Audi e-tron エアコンプレッシャー/テンパレチャーセンサーの点検改修

サービスキャンペーン通知日	2023年11月2日
不具合の内容	エアコンシステムの冷媒の圧力および温度を測定しているセンサー（プレッシャー/テンパレチャーセンサー）において、製造過程の材料選定が不適切なため、はんだ付け部分が劣化し、配線の接合が外れるものがあります。そのため、センサーが機能しなくなり、エアコンが作動しなくなるおそれがあります。
改善の内容	全車両、プレッシャー/テンパレチャーセンサーを点検し、該当する場合はセンサーを対策品と交換します。

不具合発生箇所

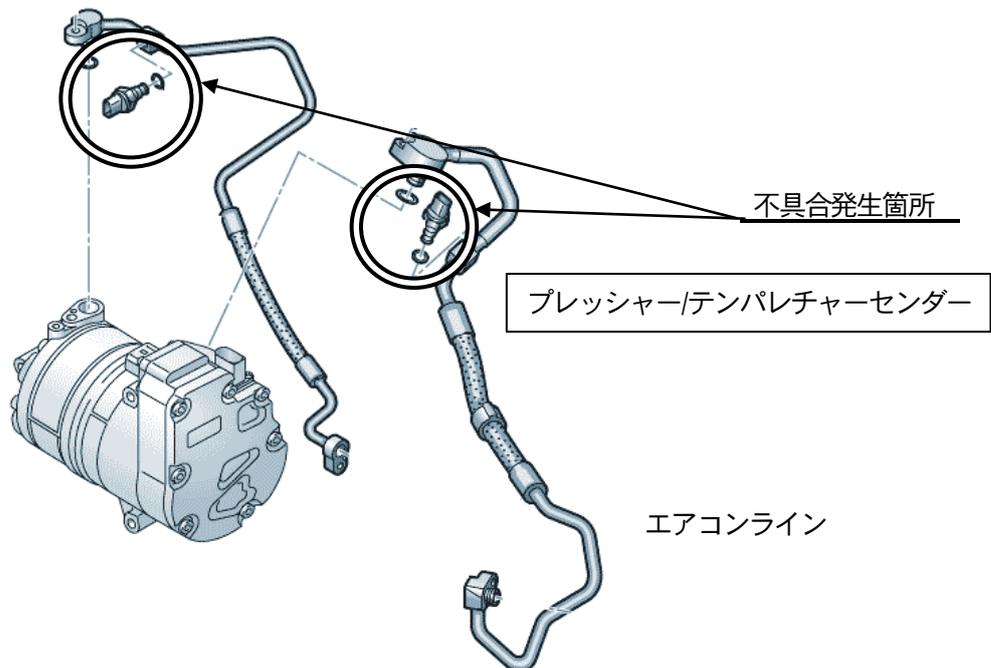
注： は、点検・交換する部品を示します。
